# RENESAS TECHNICAL UPDATE

製品分類	MPU & MCU	発行番号	TN-SH7-A0927A/J	Rev.	第1版
題名	ユーザーズマニュアル誤記訂正		情報分類	技術情報	
適用製品	<ul style="list-style-type: none"> <li>SH7214 グループ、SH7216 グループ</li> <li>SH7239 グループ、SH7237 グループ</li> </ul>	対象ロット等	関連資料	<ul style="list-style-type: none"> <li>SH7214 グループ、SH7216 グループ ユーザーズマニュアル ハードウェア編 Rev.4.00(R01UH0230JJ0400)</li> <li>SH7239 グループ、SH7237 グループ ユーザーズマニュアル ハードウェア編 Rev.2.00(R01UH0086JJ0200)</li> </ul>	
	全ロット

4. 「11. マルチファンクションタイマパルスユニット 2 (MTU2)」 11.4.8 相補 PWM モードの  
(g) PWM 周期の設定を以下のように修正します。

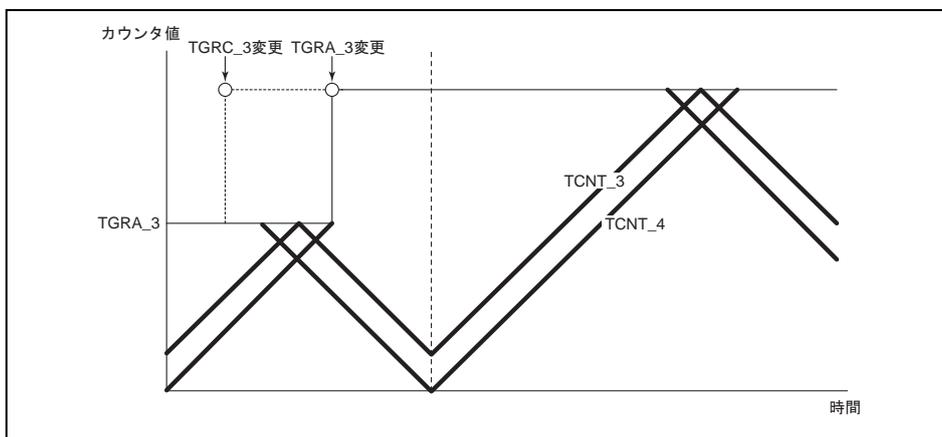
TGRC\_3、TCBR に設定した値は、タイマモードレジスタ (TMDR) の MD3~MD0 で選択した転送タイミングで  
TGRA\_3、TCDR に同時に転送されます。

TGRD\_4 への書き込みを行い転送を許可すると、TGRC\_3、TCBR に設定した値は、タイマモードレジスタ (TMDR)  
の MD3~MD0 で選択した転送タイミングで TGRA\_3、TCDR に同時に転送されます。

5. 「11. マルチファンクションタイマパルスユニット 2 (MTU2)」 11.4.8 相補 PWM モードの図 11.42

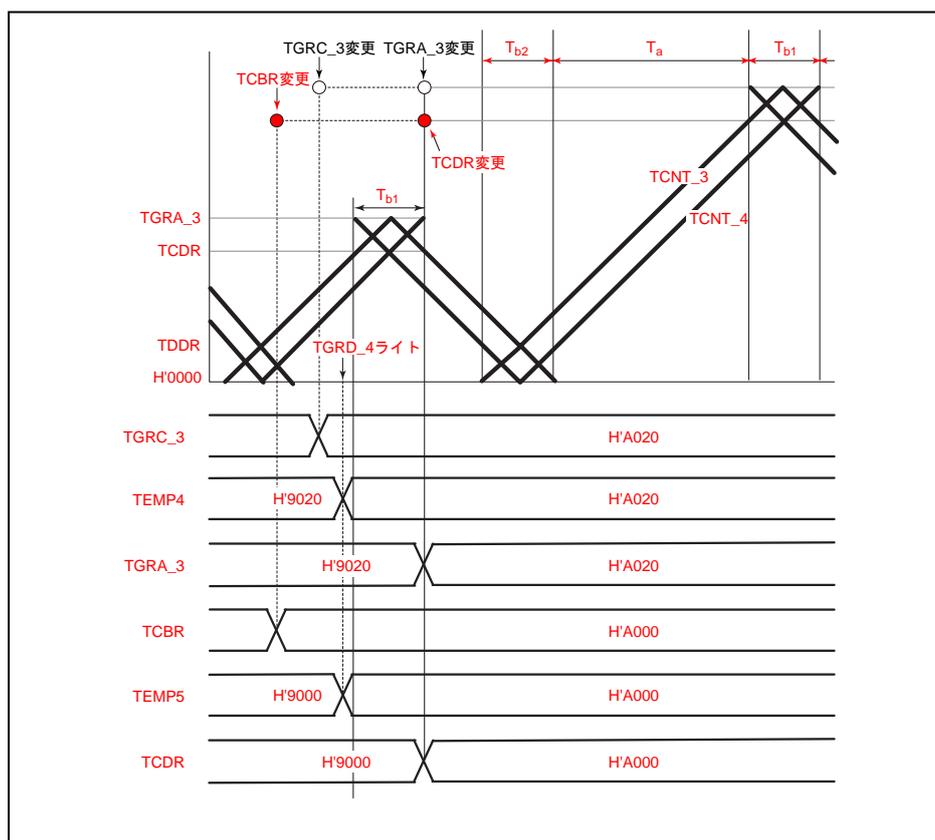
PWM 周期の変更例を以下のように修正します。

9. 「19. I<sup>2</sup>C バスインタフェース 3 (IIC3)」 19.4.4 スレーブ送信動作に以下のように注を追加します。

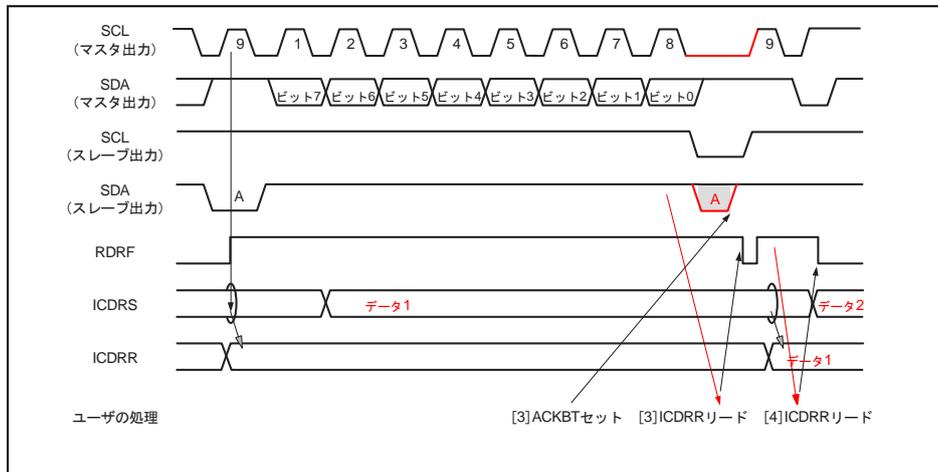
【注】 \*NACKF=1 を検出した場合、転送終了処理で必ず NACKF をクリアしてください。クリアするまでは次の送信/受信ができません。
